**From:** Helle Foged  
**Sent:** Mon, 17 Feb 2025 09:29:33 +0000  
**To:** PFG001@politi.dk  
**Cc:** Anders Dalgaard  
**Subject:** VS: Anmodning om politiets udtalelse, Svendborg Kommune  
**Attachments:** R0102300501600236021050422092838.pdf, VS: Vurdering af trafikken på toftevænget, Kortbilag 3.pdf

I lyset af en nylig politisk beslutning, anmoder vi om politiets udtalelse til de trafikale forhold om et kommende boligområde med 10-12 boliger ved Toftevænget i Svendborg.

**Kortbilag 3 - Lokalplan kort**

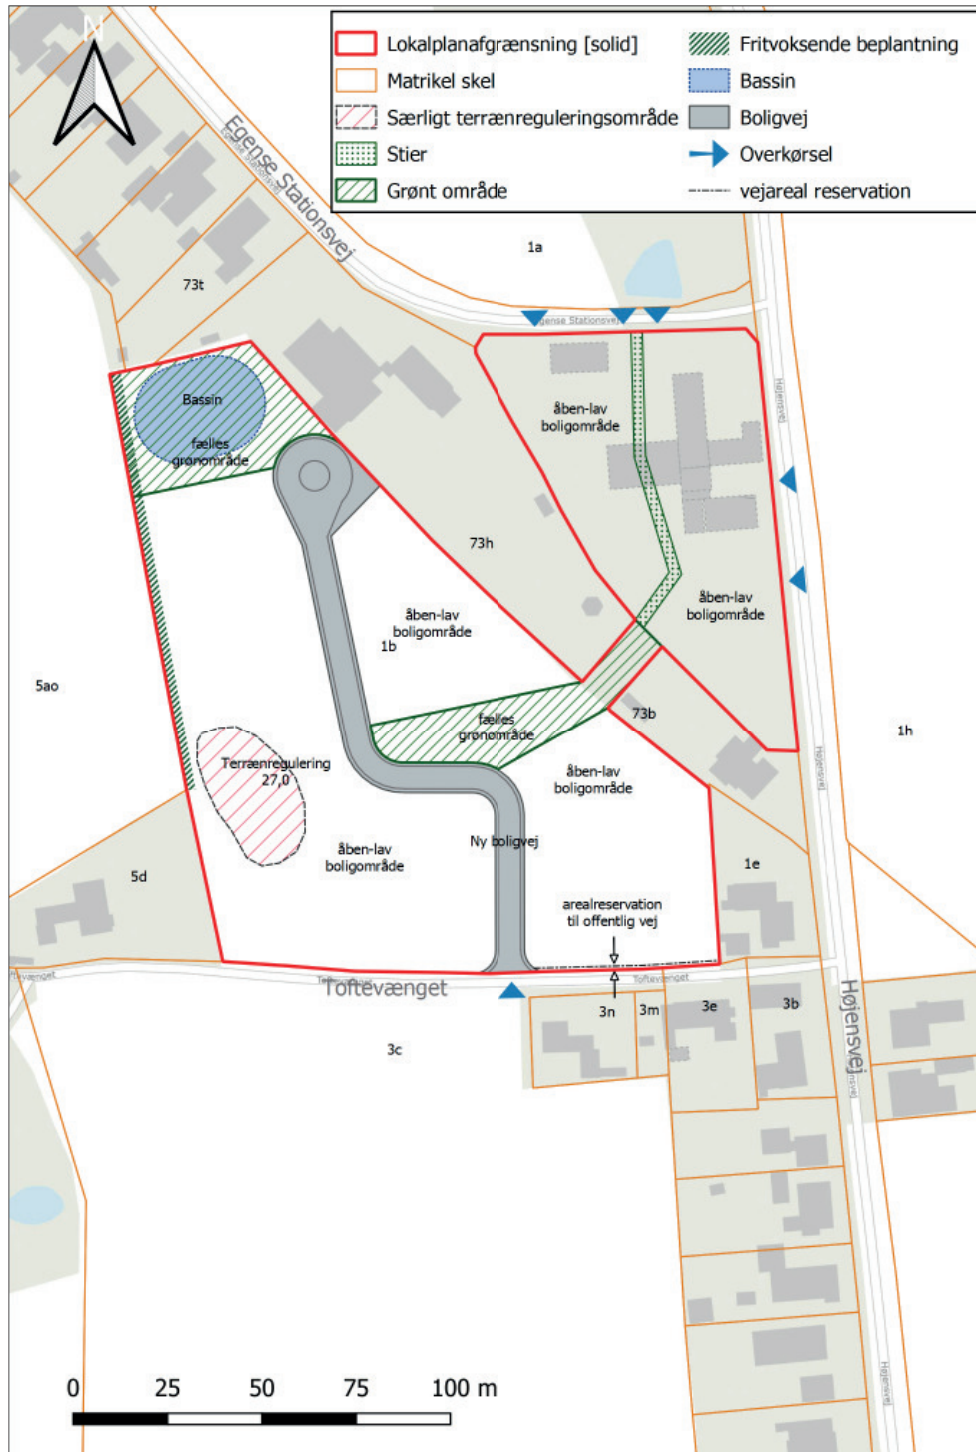
Den nu vedtagne lokalplan fastlægger udkørslen fra boligområdet til Toftevænget, med placeringen som fremgår af vedhæftede kortbilag 3 fra lokalplan 665.

Der er en afstand på ca. 80 meter fra Højensvej til den kommende adgang til boligområdet. Toftevænget har en bredde på ca. 4,6 meter de første 20 meter fra Højensvej og Toftevænget har en bredde på mellem 3,2-3,8 meter på de sidste 60 meter til den kommende adgang til boligområdet.

Svendborg Kommune anmoder derfor om en udtalelse fra politiet, om Svendborg Kommune kan forvente et samtykke til en ny privat fællesvej med adgang til Toftevænget, der skal vejbetjene 10-12 boliger, hvor Toftevænget fastholder sin nuværende form og bredde og der alene sikres tilstrækkeligt svingningsareal ved boligvejens udkørsel (80 meter fra krydset ved Højensvej).
